COMUNICADO N° 1

L.A. 20/17 - ACCESO PARA CAMIONES Y ACCESO PARA EL PERSONAL- REMESA BELLA VISTA.-

I Respuesta a Consultas de posibles oferentes.

PLANTA DE OBRAS - ENTRADA DE CAMIONES
 PROYECTO: M. V. M. S. 1000
 ARCHITECTO: M. S. S. 1000

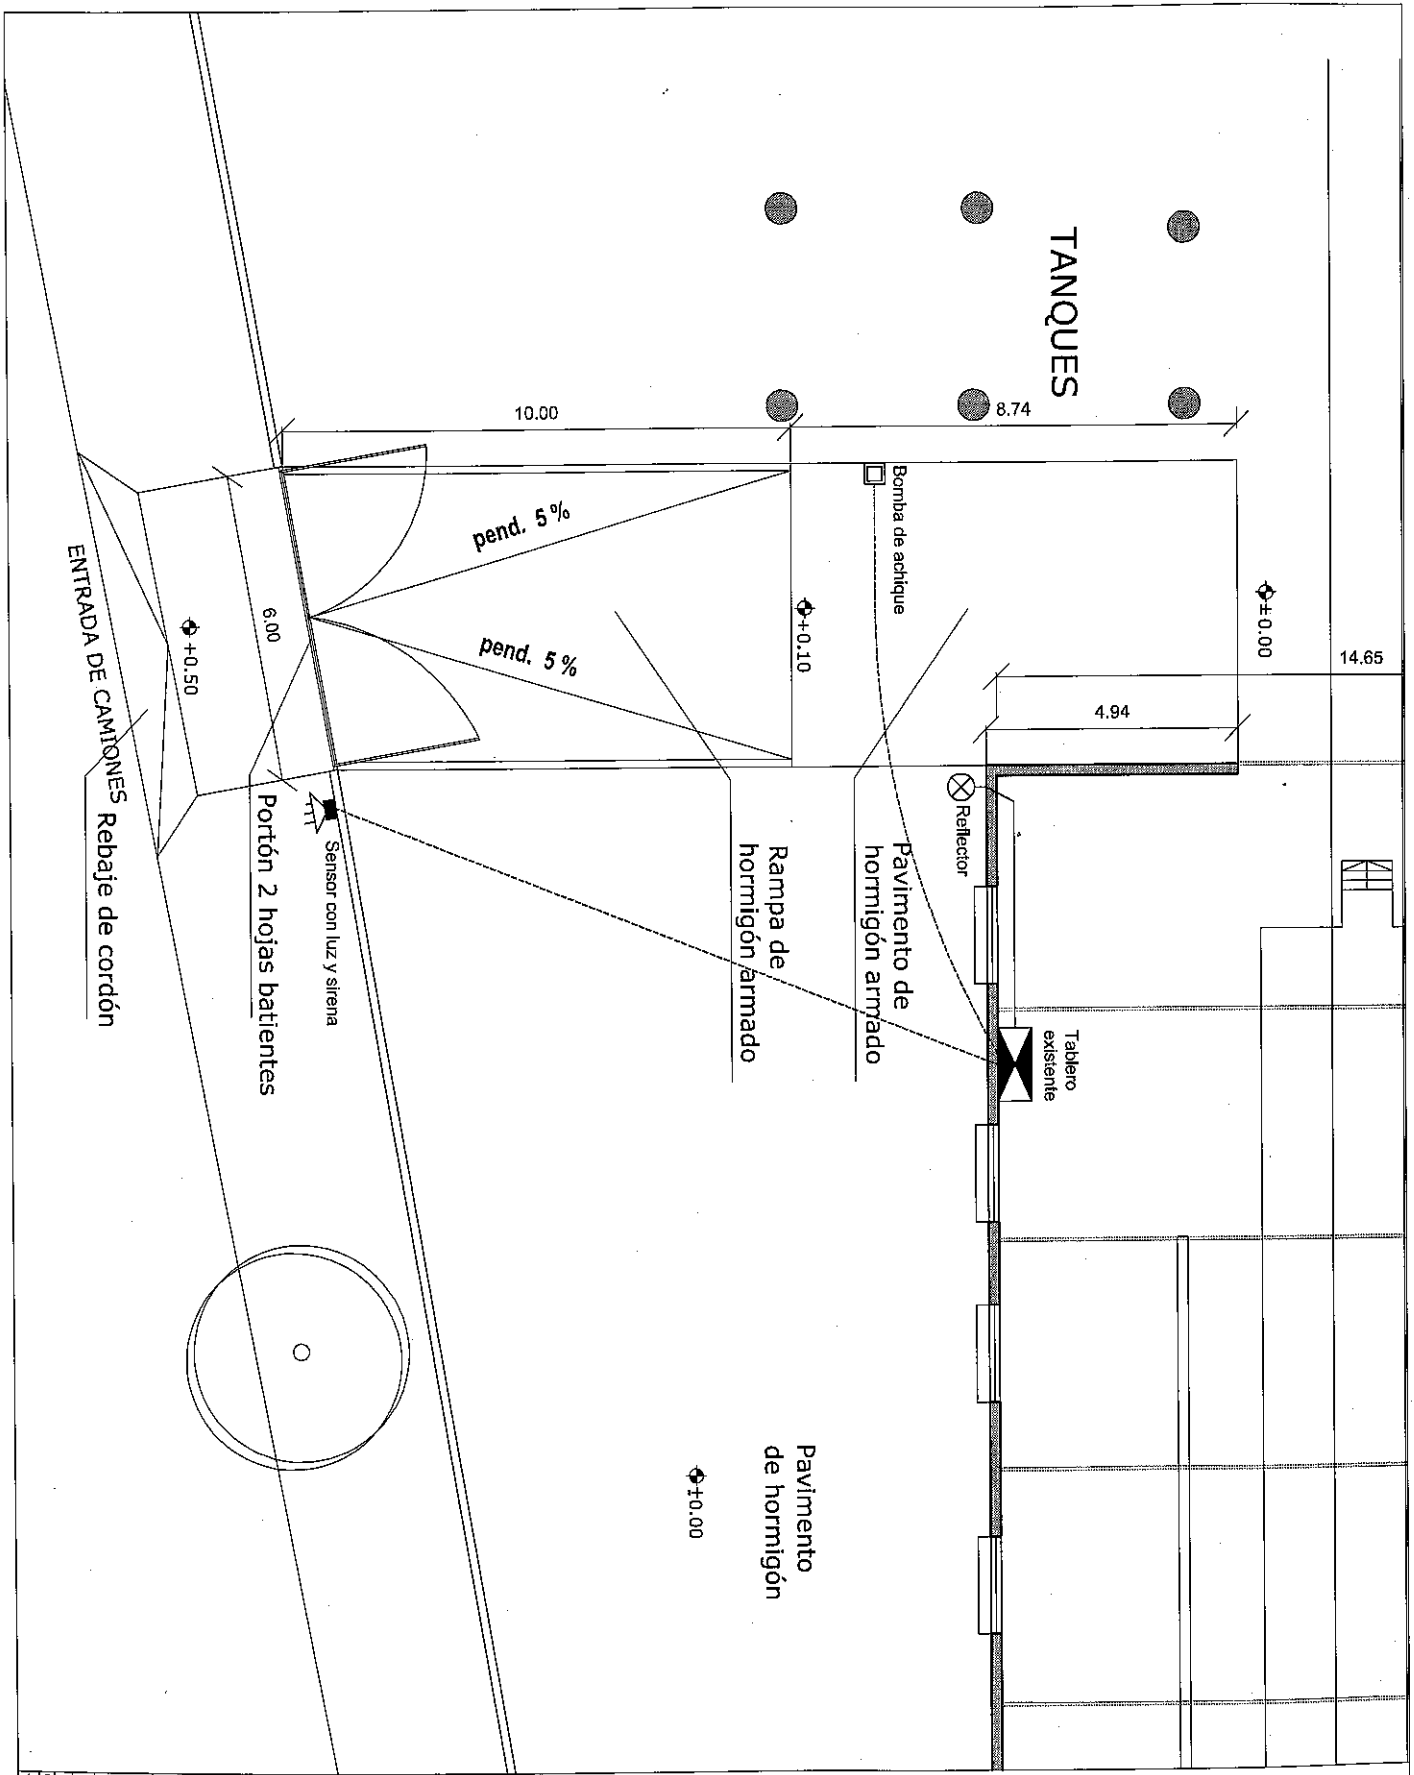
- Respecto a la **bomba de achique**: (Plano 3) Si bien está ilustrada cerca de los pilares que van a quedar, no necesariamente sería su ubicación. Cuando se hagan las demoliciones, se sabrá con certeza donde se ubicara. La bomba sería necesaria solamente si empieza a emanar agua subterránea, por algún lado. (Cosa que estamos casi seguros que sucederá).

- Con respecto a la rampa de la vereda del acceso del Personal (Planos 6 y 7), leer del Anexo Técnico: **II.II CONSTRUCCION DE RAMPA DE ACCESO Y ESCALINATA: 3.** Se construirá sobre la vereda una rampa de hormigón armado, se dejará el rebaje del cordón y llegará hasta el acceso a filo exterior. (Ver Plano 6).
- **El Plano 3 - Portón entrada de camiones** - que se adjuntó en el Pliego publicado en la web de Compras Estatales y en la web de AFE , **no era el correcto** , adjuntamos un **nuevo Plano 3 – Planta Demoliciones – Entrada de camiones.**
